**Всемирный форум для согласования правил
в области транспортных средств**

Правила № 29 ООН (кабины грузовых транспортных средств)

**Предложение по дополнению 4 к поправкам серии 03
к Правилам № 29 ООН (кабины грузовых транспортных
средств)****Представлено экспертом от Германии***

Рис. 1

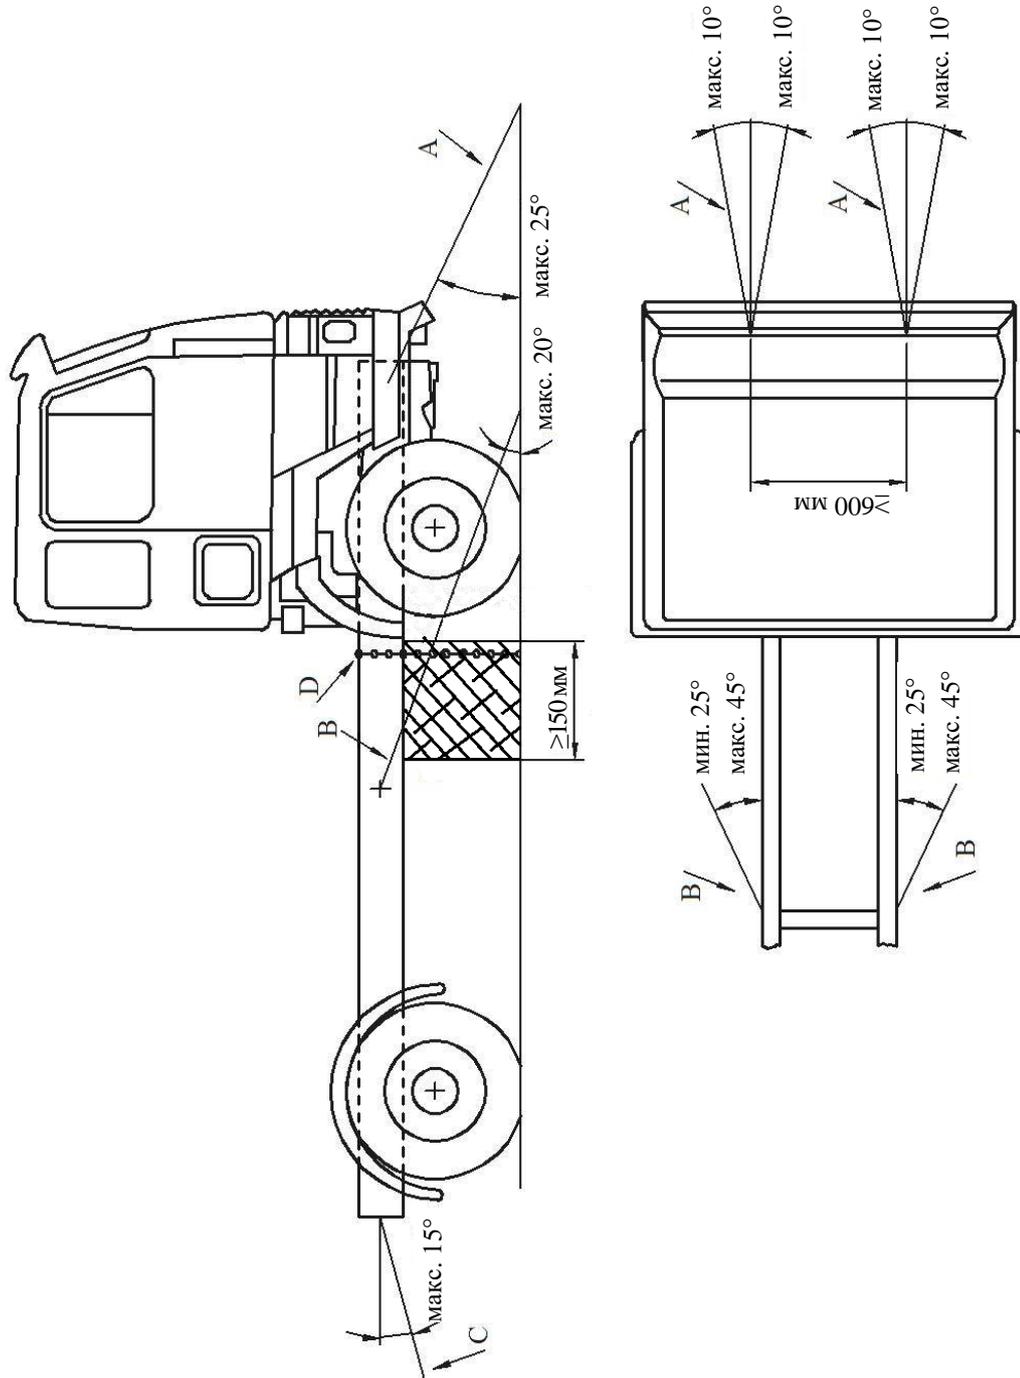
Рис. 1 исключить.

Включить новые рис. 1 и 2 следующего содержания:

Лонжероны рамы устанавливают на деревянных опорах, **жестких композиционных блоках и/или регулируемых металлических крепежных скобах** по всей их ширине и по длине, равной не менее 150 мм. Передняя часть опор не должна находиться ни перед задней оконечностью кабины, ни позади середины колесной базы (**см. рис. 1 ниже**). При наличии соответствующей просьбы изготовителя раму устанавливают в положении, соответствующем положению, в котором она находится при полной нагрузке.

Обратное движение рамы ограничивают при помощи цепей или тросов А, закрепленных в передней части рамы симметрично по отношению к ее продольной оси, причем расстояние между точками крепления должно быть не менее 600 мм. После натяжения цепи или тросы должны составлять с горизонтальной плоскостью направленный вниз угол не более 25°, а их проекция на горизонтальную плоскость должна составлять угол не более 10° по отношению к продольной оси транспортного средства (**см. рис. 1 ниже**). Цепи и тросы могут скрещиваться.

Боковое движение ограничивают при помощи цепей или тросов В, прикрепленных к раме симметрично по отношению к ее продольной оси. Точки крепления на раме должны находиться на расстоянии не более 5 м и не менее 3 м от передней части транспортного средства. После натяжения цепи или тросы должны составлять с горизонтальной плоскостью направленный вниз угол не более 20°, а их проекция на горизонтальную плоскость должна составлять угол не менее 25° и не более 45° по отношению к продольной оси транспортного средства (см. рис. 1 ниже).

горизонтальной плоскостью направленный вниз угол не более 20° , а их проекция на горизонтальную плоскость должна составлять угол не менее 25° и не более 45° по отношению к продольной оси транспортного средства (см. рис. 1 ниже).
